Oggetto: [ID_VIP: 5127] Procedura di VIA ai sensi del l'art. 23 del D. lgs. 152/2006 e ss.mm. ii. relativa alla realizzazione di un parco eolico costituito da 15 aerogeneratori, per una potenza complessiva di 63 MW, ricadente nei Comuni di Avetrana (TA), Erchie (BR) e Cellino San marco (BR).

DELIBERAZIONE DELLA GIUNTA REGIONALE 7 luglio 2021, n. 1095

Parere Tecnico

Oggetto: Progetto di un impianto eolico costituito da 15 aerogeneratori di potenza complessiva di 63 MW, ricadente nel Comune di Avetrana (Ta).

Fig. 1: inquadramento degli impianti eolici del "dominio" rispetto alle aree naturali protette

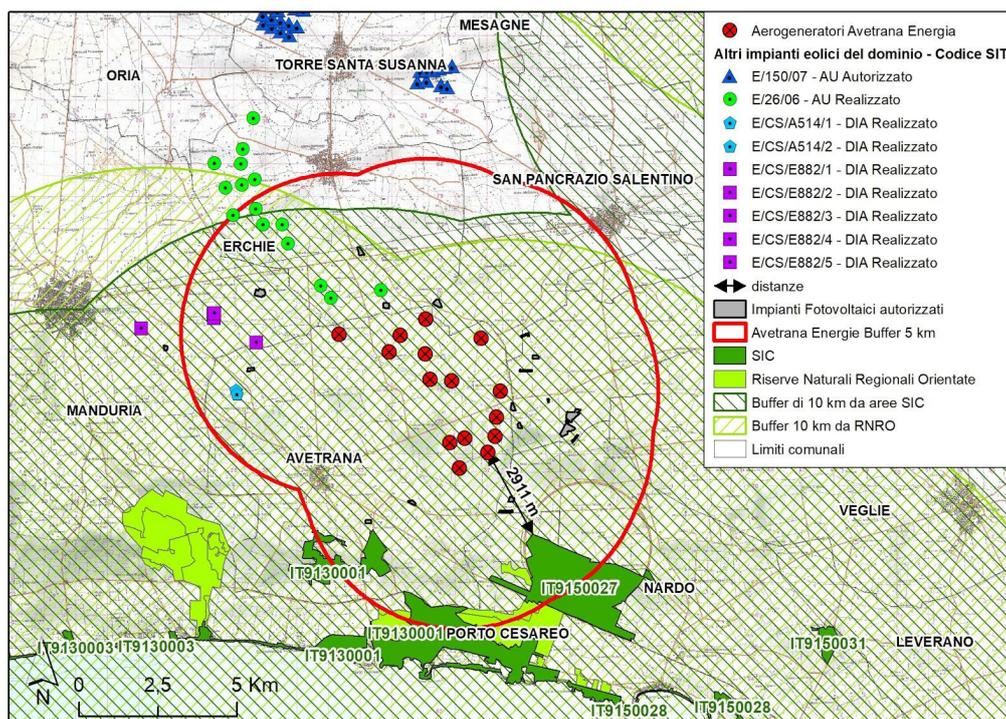
Per quanto riguarda l'impatto cumulativo sul patrimonio culturale si rappresenta che il progettista ha svolto un'analisi a livello degli ambiti del PPTR interessati dal parco eolico in progetto (la campagna brindisina e il tavoliere salentino) esaminando le criticità e le regole di salvaguardia individuate nello stesso PPTR per ciascuna di esse.

Fig. 2: inquadramento dell'impianto eolico in progetto rispetto alla Rete Ecologica Biodiversità

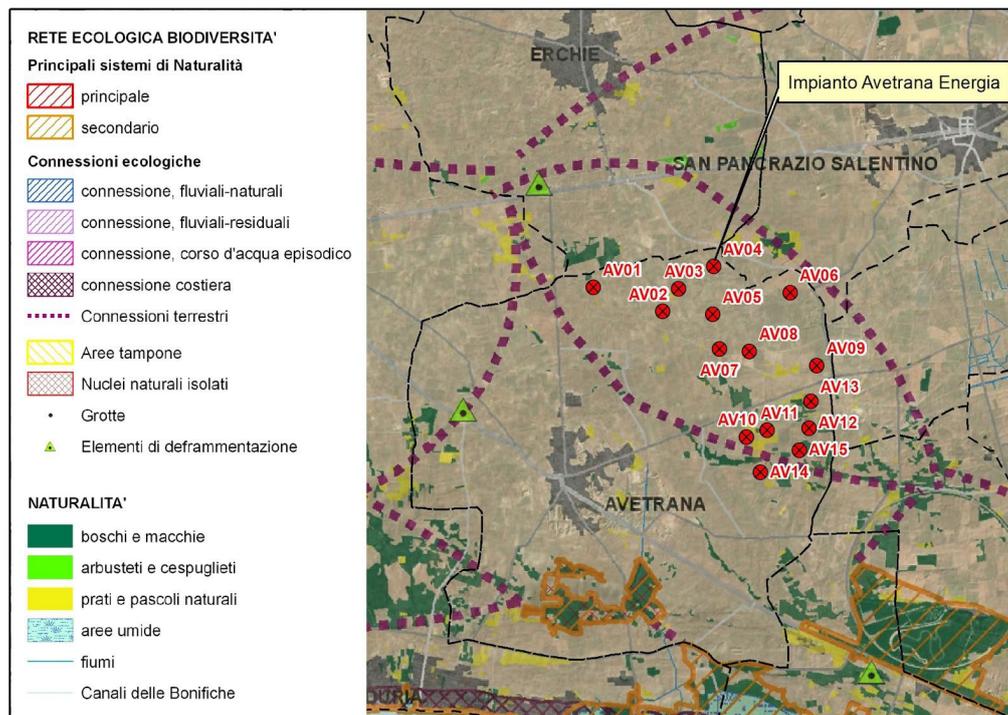
Inoltre, come si evince dalla Fig. 2 la Rete Ecologica Regionale Biodiversità del PPTR²² attraversa l'area dell'impianto intorno agli aerogeneratori AV14-AV15-V10.

Si ritiene quindi che la valutazione dell'impatto cumulativo in merito al tema tutela della biodiversità e degli ecosistemi non abbia ottemperato a quanto richiesto dalla D.D.162/2014.

Fig. 3: inquadramento delle altre istanze FER di recente attivazione

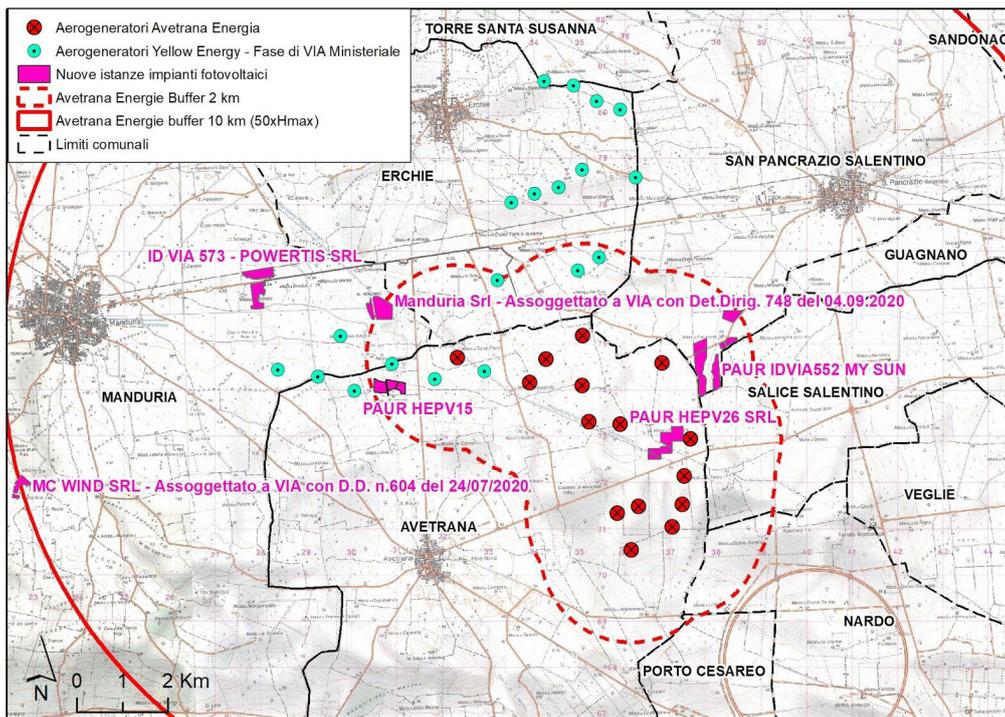
Tabella 1: ricognizione delle istanze di impianti FER di recente attivazione in corso di istruttoria di compatibilità ambientale
